DETERMINAZIONE DEL DIRIGENTE SERVIZIO VIA/VINCA 6 agosto 2025, n. 346

IDVIA 1050 - VIA - Provvedimento conclusivo del procedimento di Valutazione di Impatto Ambientale per il progetto denominato “Corridoio plurimodale Adriatico Itinerario Maglie - Santa Maria di Leuca. SS 275 “di Santa Maria di Leuca”, nell’ambito dei lavori di ammodernamento ed adeguamento alla sez. B del D.M. 05/11/2001 - S.S. n. 16 dal Km 981+700 al km 985+386 - S.S. n. 275 dal km 0+000 al km 37+000. - Il lotto: Adeguamento alla sez. C del D.M. 05/11/2001 dallo svincolo Montesano - Andrano fino a S. Maria di Leuca” Proponente: Commissario Straordinario per gli Interventi Infrastrutturali sulla SS275 “Itinerario Maglie - Santa Maria di Leuca”

Parere espresso nella seduta del 29/05/2025 - Parere.

Corridoio plurimodale adriatico itinerario Maglie - Santa Maria di leuca. SS 275 "di Santa Maria di Leuca", nell'ambito dei lavori di ammodernamento ed adeguamento alla sez. b del d.m. 05/11/2001 - s.s. n. 16 dal km 981+700 al km 985+386 - s.s. n. 275 dal km 0+000 al km 37+000. ii° lotto: adeguamento alla sez. c del d.m. 05/11/2001 dallo svincolo Montesano - Andrano fino a S. Maria di Leuca"

Figura 4.1. Sottopasso linea ferroviaria L= 140 metri

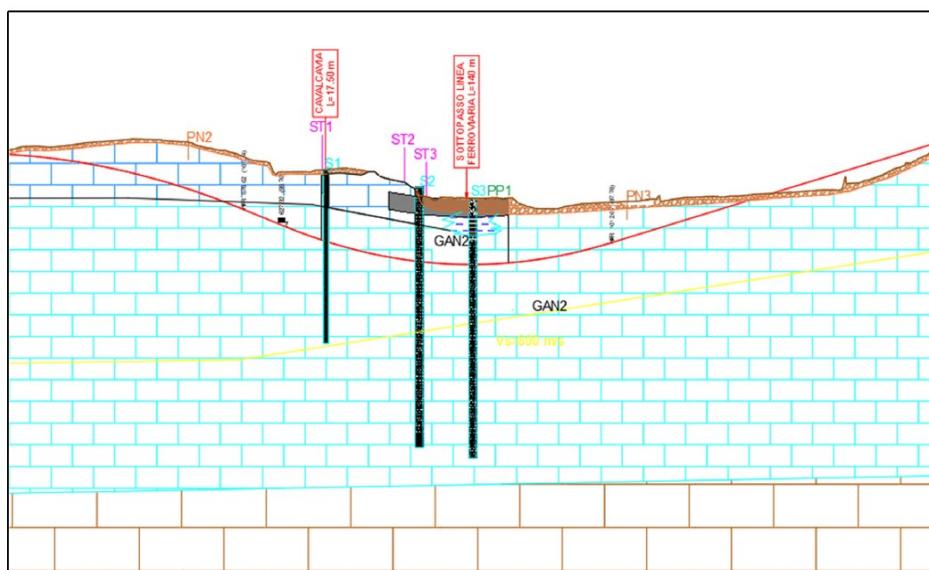
Vengono anche prodotte delle sezioni idrogeologiche in corrispondenza delle opere interrate dalla quali si evince la assenza di falde interferenti.

Stralcio dell'elaborato T00EG01GENPL01-5A Planimetria interferenze manufatti in pietra

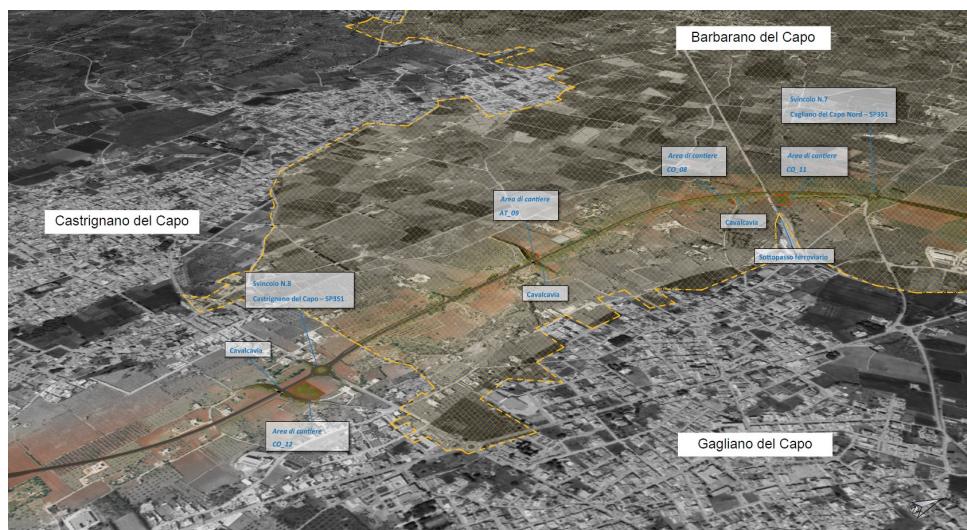
Il proponente ha predisposto una serie di planimetrie con la riconoscione dei manufatti in pietra presenti nelle aree interessate dal progetto, riportando le seguenti tipologie di manufatti:

- *muretti a secco da demolire*
- *muretti a secco da ripristinare*
- *pajare censite*
- *pajare ricollocate*
